関原発第303号

原子力規制委員会 殿

2019年9月26日付け関原発第235号をもちまして申請（2020年8月20日付け関原発第267号で一部補正）いたしました高浜発電所の発電用原子炉設置変更許可申請書（1号、2号、3号及び4号発電用原子炉施設の変更）を下記のとおり一部補正いたします。

高浜発電所の発電用原子炉設置変更許可申請書（1号、2号、3号及び4号発電用原子炉施設の変更）を別添のとおり一部補正する。

第 1.6.1 図 弾性波探査及び岩石試験採り位置図

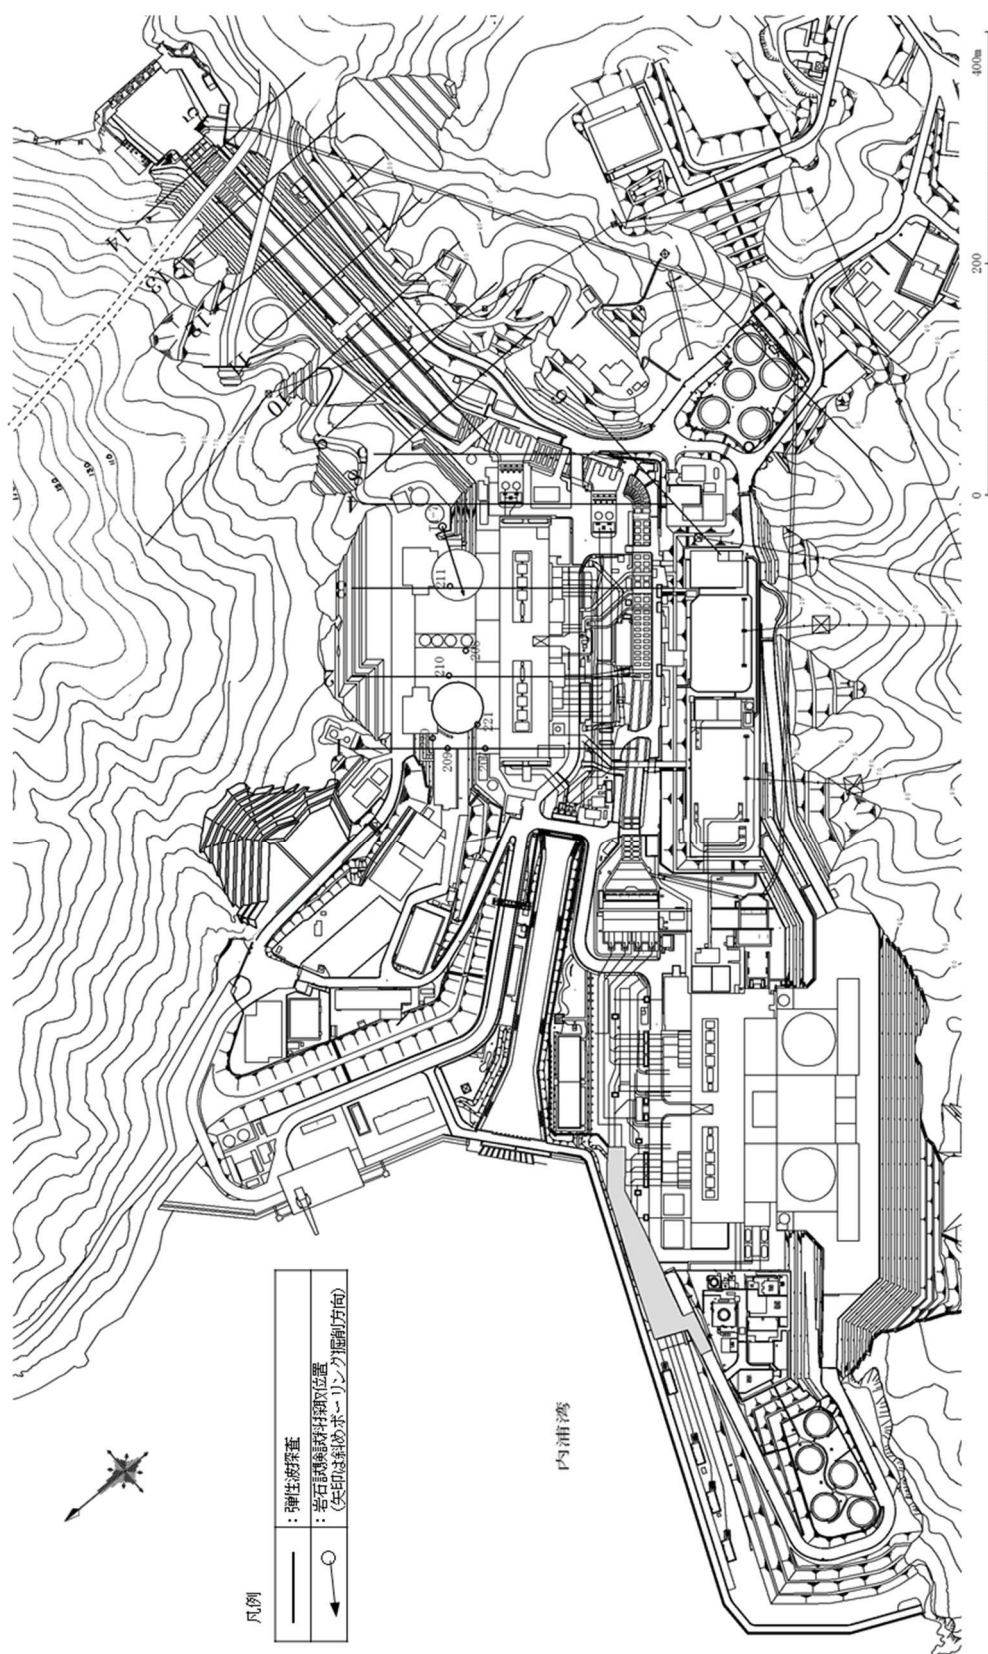
頁	行	補 正 前	補 正 後
6(1)-1-14		第 1.6.1 図 地盤調査位置図	別紙6(1)-1-1に変更する。

第 1.6.1 図 弾性波探査及び岩石試験材料採取位置図

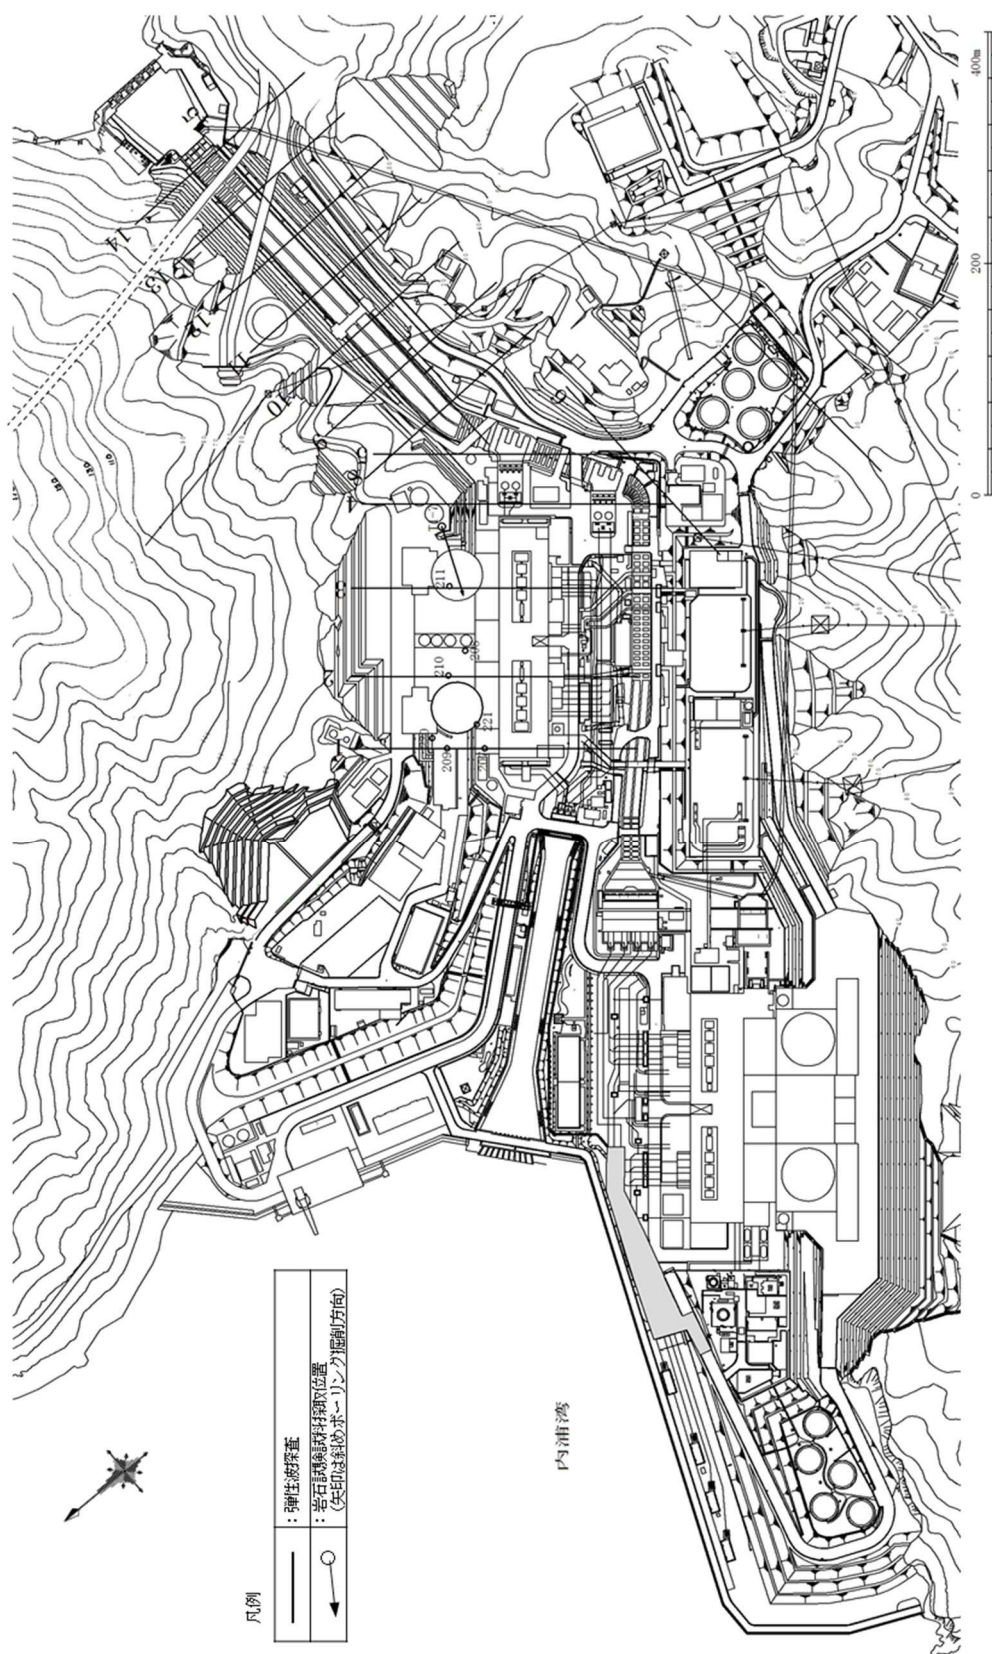
頁	行	補 正 前	補 正 後
6(2)-1-15		第 1.6.1 図 地盤調査位置図	別紙6(2)-1-1に変更する。
